Taqué hidráulico para motores bomba - inyector VAG

La diferencia está en el detalle

INA 0038

Fig. 1: 420 0102 10 no se puede cambiar por 420 0209 10

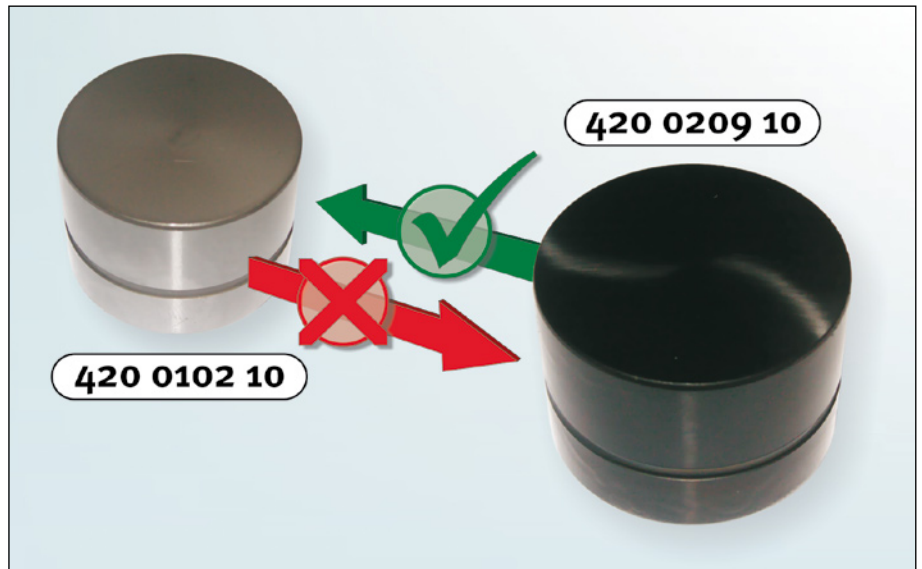
Además de la introducción de los filtros de partículas de hollín también ha sido necesario el uso de taqués hidráulicos, que dispongan de una calidad de superficie aún mayor.

Los taqués reciben a través de un procedimiento de recubrimiento especial una superficie que la hace más resistente a la corrosión y al desgaste, y con un menor rozamiento.

Debe prestar atención a las limitaciones de las aplicaciones del vehículo de ambos números de artículos contenidas en nuestros catálogos. Según las indicaciones del fabricante, estas limitaciones se van rectificando y actualizando constantemente. Sin embargo, en un principio la versión antigua no se puede utilizar en vehículos en los que se haya montado la versión nueva. Sí es posible en sentido opuesto.
